SERVICE INFO – INA 0123

Stillere motor

Skifte fra en stiv remskive til en friløpsremskive OAP

Figur 1: Skifte fra en stiv remskive til en friløpsremskive OAP

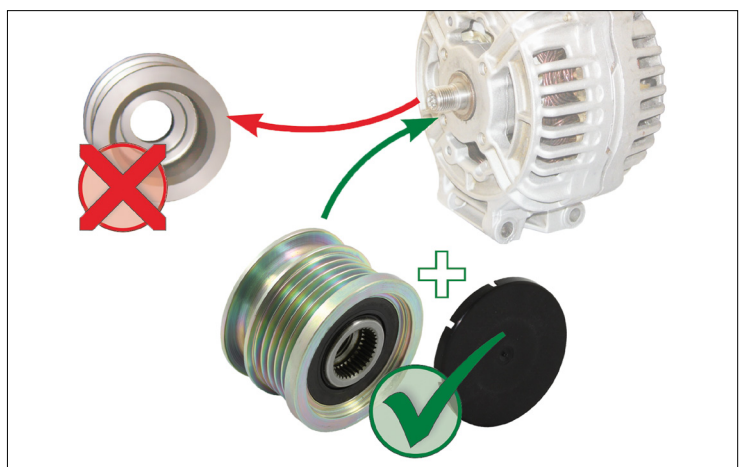
Vibrasjoner og høye lyder fra aggregatdriften kan produseres i kjøretøyene oppført ovenfor med en stiv generatorremskive. Disse vibrasjonene og høye lydene er forårsaket av rotasjonsuregelmessighetene i dieselmotoren, som er større enn de i en bensinmotor.

Schaeffler Automotive Aftermarket anbefaler at kjøretøy med en stiv generatorremskive ettermonteres med en friløpsremskive OAP. NB: Det er viktig å følge de medfølgende monteringsanvisningene!

Friløpsremskiven OAP kopler ut aggregatdriften fra rotasjonsuregelmessighetene til motoren, og sørger for at den V-ribbede remmen kjører jevnere og stillere. Som et resultat er motoren stillere, og kjøringen mer komfortabel.
